## **Gli impatti del sottoattraversamento Rapporto valutativo dello S.I.A. relativo al tunnel AV**

# Presentazione: la necessità di una valutazione efficace

# Osservazioni al quadro di riferimento progettuale della penetrazione urbana AV di Firenze

Figura 2

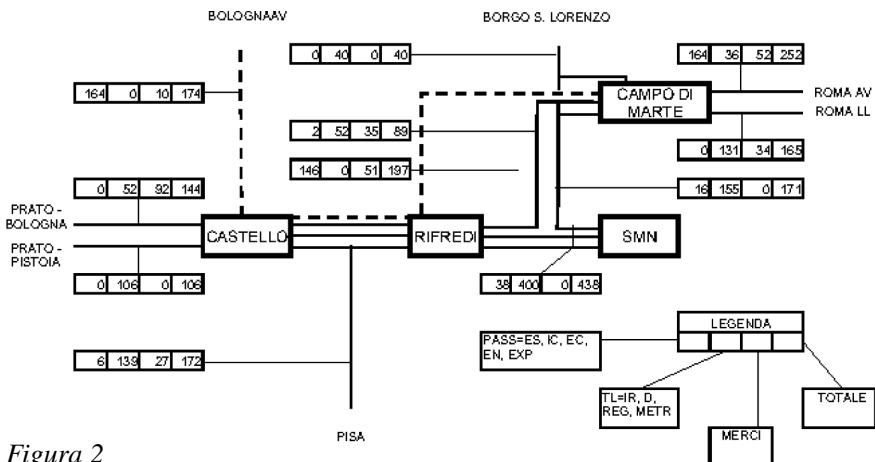
Si nota la previsione di un incremento rispetto alla situazione attuale. Lo studio non contiene elementi a supporto di tali previsioni, né sono disponibili tavole di orario grafico che consentano di verificare come e se ciò possa essere possibile soprattutto nella tratta C.M. - B. Rovezzano ove sono presenti quattro binari ed in nessun caso è previsto un loro aumento.

Figura 2. La barriera idrogeologica creata dai tunnel TAV: in rosso il tracciato TAV; le frecce indicano il normale deflusso della falda

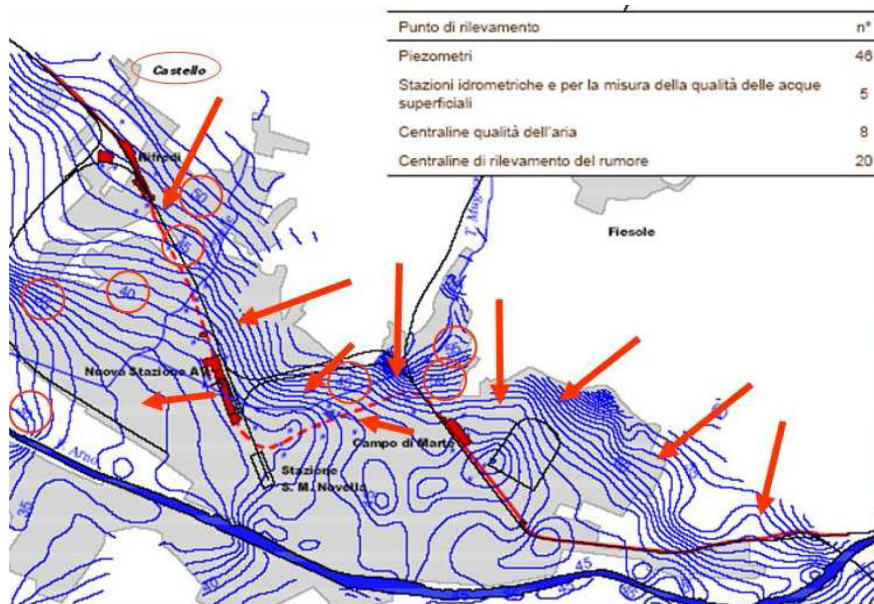
Quindi si crea una barriera continua, perpendicolare al flusso di falda, dalla quota di campagna a circa 3-5 m slm: la falda viene intercettata per intero ed in continuo, i "tubi di diametro e interasse adeguati" dovranno da soli accogliere tutto il flusso di falda.

**ACQUE SOTTERRANEE** - La problematica principale riguarda l'interferenza con il flusso di falda. Le situazioni più critiche si presentano dove sono previste paratie impermeabili dalla superficie fino al di sotto del piano del ferro: zona Stazione (860m), Ponte del Pino (875m), imbocco nord (500m). Anche perchè intercettano l'acquifero dove la permeabilità è maggiore (10,4 mc/giorno/mq di sezione). Saranno richiesti certamente interventi per trasferire a valle delle opere la portata intercettata a monte.

A fronte, Figura 2.: Sezione dei tunnel TAV in corrispondenza della Fortezza da Basso; sotto: Figura 3.: Sezione dei tunnel TAV in corrispondenza del sottopasso di Viale Strozzi

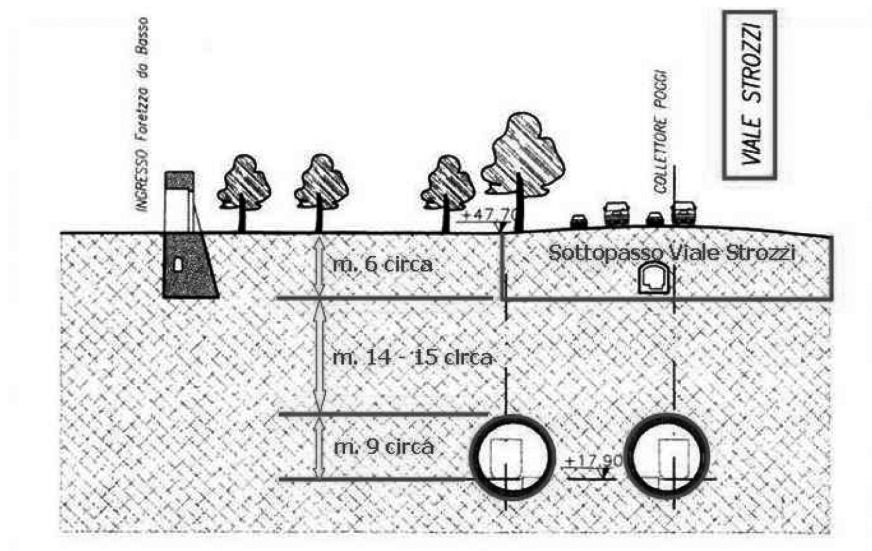
Stando alla planimetria generale dell'area, anche se il tracciato è stato corretto nel '98 per evitare di sottopassarlo al centro, esso si trova comunque in corrispondenza di due bastioni: a sud est il Cavaniglia e a sud ovest il Rastriglia. Con questa soluzione inoltre ci si avvicina molto al sottopasso stradale del viale Strozzi, costruito dopo la stesura di questo progetto.

Sempre considerando l'impatto del sottopasso sul patrimonio architettonico e paesaggistico della città è da valutare anche la minaccia di perdita di *status* della Stazione di Michelucci che, nell'ambito dei progetti Grandi Stazioni, potrebbe portare a clamorosi cambiamenti di destinazione della struttura. La posizione della nuova Stazione AV, collocata in via Circondaria, non è tale da scongiurare completamente quest'ipotesi; infatti la distanza tra i due ingressi principali risulta pur sempre di circa 1600 m.
